*Oggetto:* [ID\_VIP: 7536] UTA (CA) - Progetto "Realizzazione di un impianto fotovoltaico denominato MACCHIAREDDU della potenza di 41.758,25 kWp (potenza in immissione di 40.000,00 KW) in comune di Uta (CA) all'interno dell'Area Industriale Macchiareddu" e relative opere di connessione alla rete (Sottostazione Elettrica 220/30 kV e Cavidotto AT di connessione alla RTN in comune di Uta).

Richiesta integrazioni al progetto, al SIA, alla *Relazione paesaggistica* e alla *Relazione archeologica* - art. 24 del D.Lgs. n. 152 del 2006.

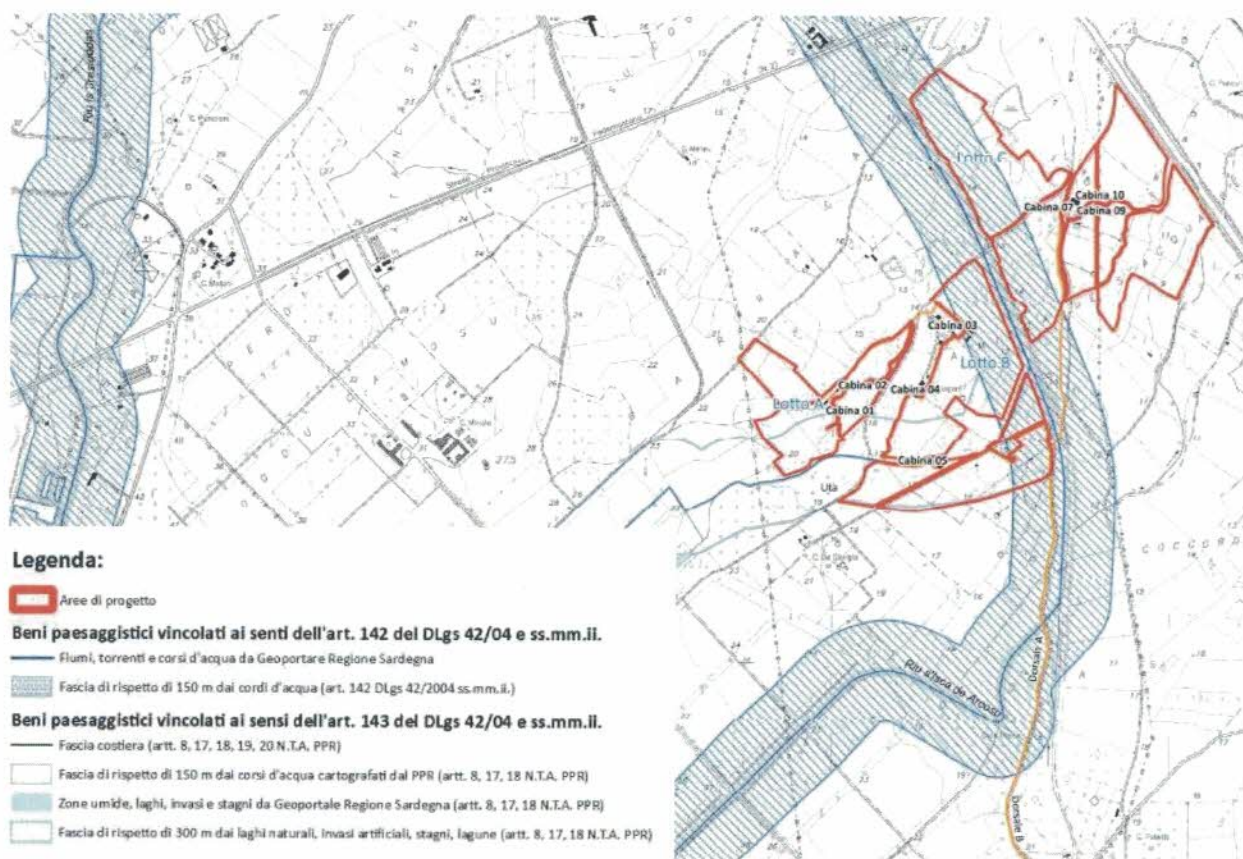
2. chiarimenti in merito alle modalità concrete di conduzione e sostenibilità delle attività agricole pastorizie (compresa l'indicazione dei titolari delle indicate attività agricole pastorizie) rappresentate nella documentazione trasmessa, in particolare nei fotoinserti dell'elaborato n. R.02 – *Simulazione fotografica di inserimento visivo nel contesto* (p. 30) – v. anche elaborato n. R.10, p. 3: "... • Si potrebbe prevedere inoltre anche solo a settori e solo nel periodo di massima produzione della risorsa pascoliva l'utilizzo diretto in campo mediante il criterio del pascolamento turnato al fine di rendere comunque produttiva l'area anche ai fini zootecnici massimizzando il turnover della sostanza organica ...";
